**PI 1857**  
Только для специалистов!  
1/1

## ПОРШНИ И ШАТУНЫ ДЛЯ ДВИГАТЕЛЕЙ 1.8 TFSI И TSI

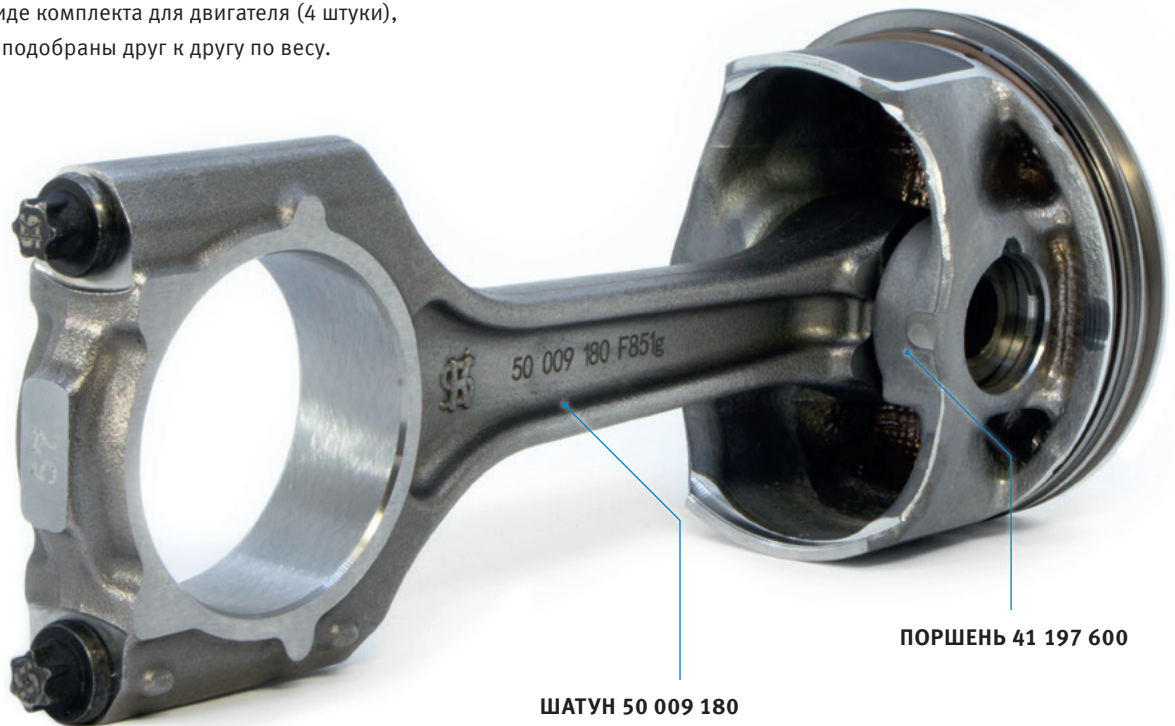
В этой серии были внесены изменения в поршни двигателей 1.8 TFSI и TSI. Новые поршни оснащены усовершенствованными маслосъемными поршневыми кольцами, состоящими из 3-х частей, и пальцем с покрытием DLC. Поскольку в рамках данных изменений был также увеличен диаметр поршневого пальца с 21 мм до 23 мм, при замене поршней необходимо также заменять шатуны.

Теперь компания Motorservice предлагает для рынка автозапчастей соответствующие поршни и шатуны. Шатуны предлагаются в виде комплекта для двигателя (4 штуки), так как они точно подобраны друг к другу по весу.

Во избежание неуравновешенности в результате использования компонентов разного веса, компания Motorservice рекомендует всегда полностью заменять все поршни и шатуны двигателя.
